公共工程中程計畫性別影響評估

- 新新公園 -

性別平等專案小組107年度第3次會議

- ▶ 案名：新新公園新建工程委託設計及監造技術服務
- ▶ 主辦機關：臺北市政府工務局公園路燈工程管理處
- ▶ 設計單位：環藝工程顧問有限公司
- ▶ 工作項目：新新公園新建工程設計與監造

增加性別友善廁所與調整配置

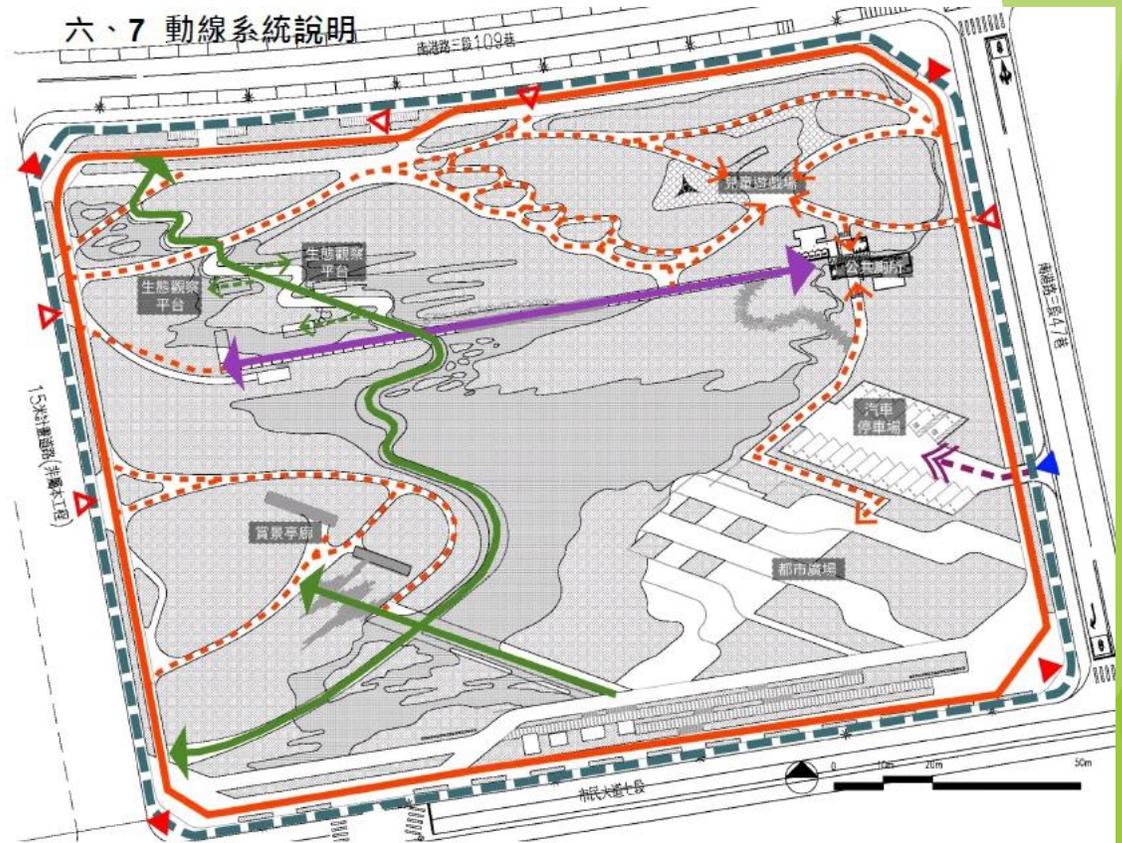
- ▶ 106年6月16日、6月26日、8月14日召開設計審查會時邀請專家、性平委員諮詢與提供意見。
- ▶ 會中建議：
 - ◆ 公廁應考量性別友善廁所。
 - ◆ 洗手台需考量無障礙使用環境。

- ▶ 調整全區無障礙人行空間
- ▶ 設置性別友善廁所
- ▶ 改善洗手台高度
